# サービス通信

16 FAS-030

富士重工業株式会社

発行 45年7月30日

前面固定風防部支柱

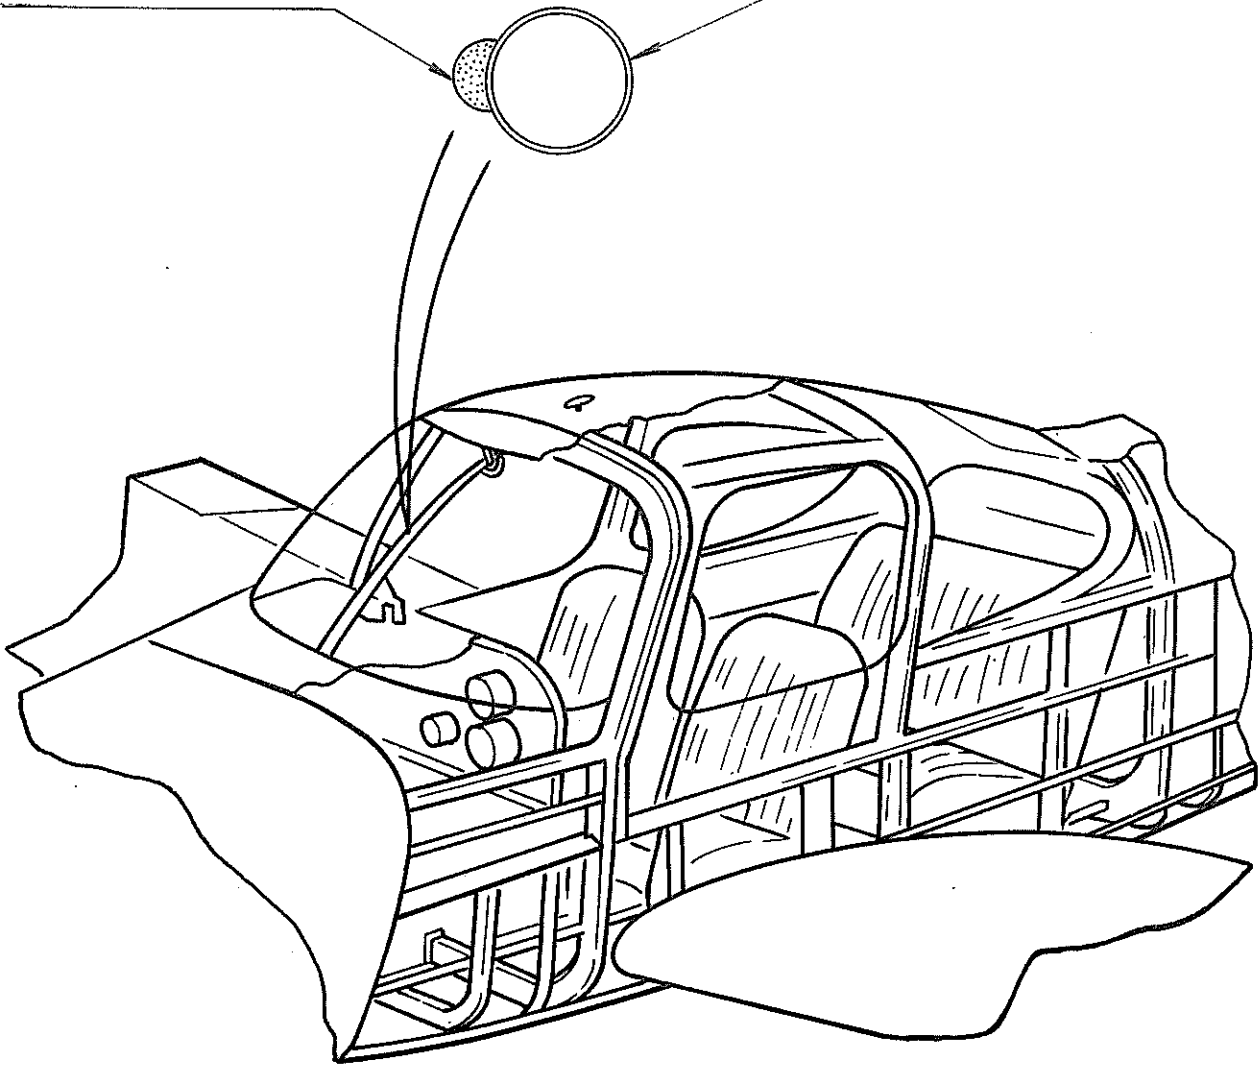
F-0483-10700ゴム材  
接着剤（セメダイン575）で  
取り付ける。

注意。ゴム材の取付時、風防ガラスに接着剤が触れない様に支柱  
周囲のガラス面を紙、その他の物で保護すること。
